CIRCULAR N° 1

LICITACIÓN N° 5000003212

“ADQUISICIÓN DE PUENTES DE MEDICIÓN”

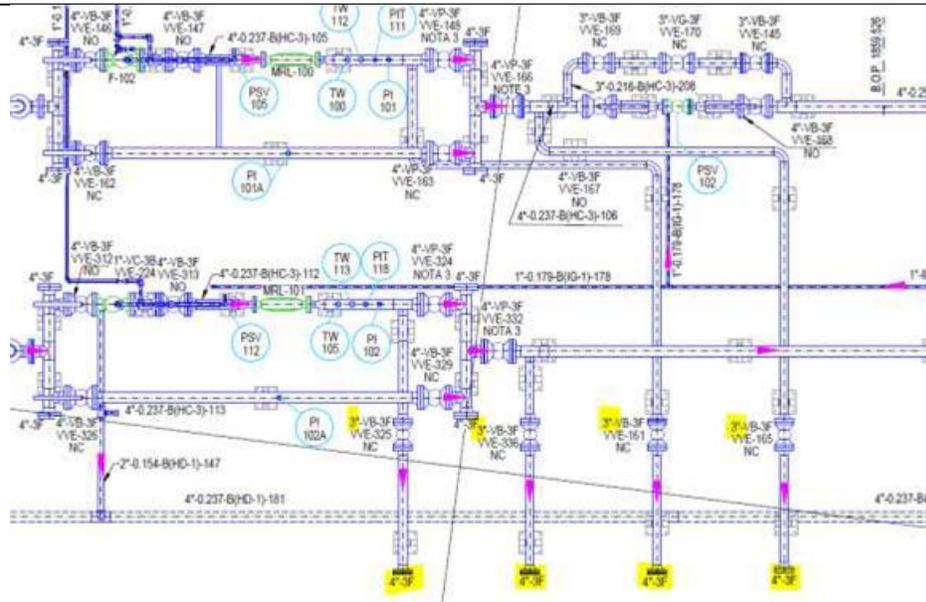
Del plano TJ-E213-ME-00-05-04 de 19 se extrae el siguiente gráfico, donde lo resaltado en amarillo no coincide con el diámetro de las válvulas respecto a las bridas ciegas terminales. Confirmar el diámetro correcto y si estas válvulas serán provistas por YPFB TR.

El diámetro de las bridas ciegas es de 3". Las válvulas no serán provistas por YPFB-TR.
